SERVICE INFO – INA 0083

Apulaitekäytön alueelta

tulevan melun ehkäisy Ford Transit -malleissa

Malli: Transit

Kuva 1: Kiinteän hihnapyörän vaihto laturin vapaapyörään

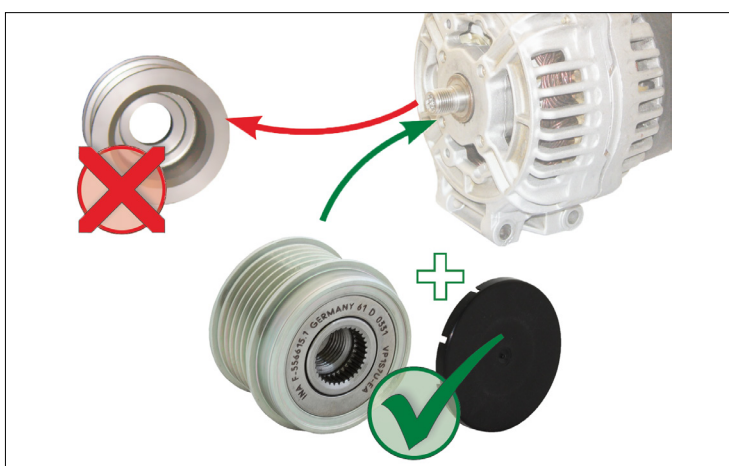
Kuva 2: Asennettaessa laturin vapaapyörä Bosch-laturiin on käytettävä toimituksen mukana tulevaa 1,4 mm paksua välilevyä!

Moniurakiilahihnan voimakkaiden dynaamisten liikkeiden seurauksena voi autoissa, joissa on laturin kiinteä hihnapyörä, esiintyä voimakasta melua.

Teknisenä ratkaisuna on Schaeffler Automotive Aftermarketin tarjonnassa näihin autoihin sopiva laturin vapaapyörä. Se vähentää apulaitekäytön dynaamista kuormitusta ja rajoittaa siten melun syntyä.

Schaeffler Automotive Aftermarket suosittelee kyseisissä autoissa laturin kiinteän hihnapyörän vaihtamista laturin vapaapyörään 535 0223 10.
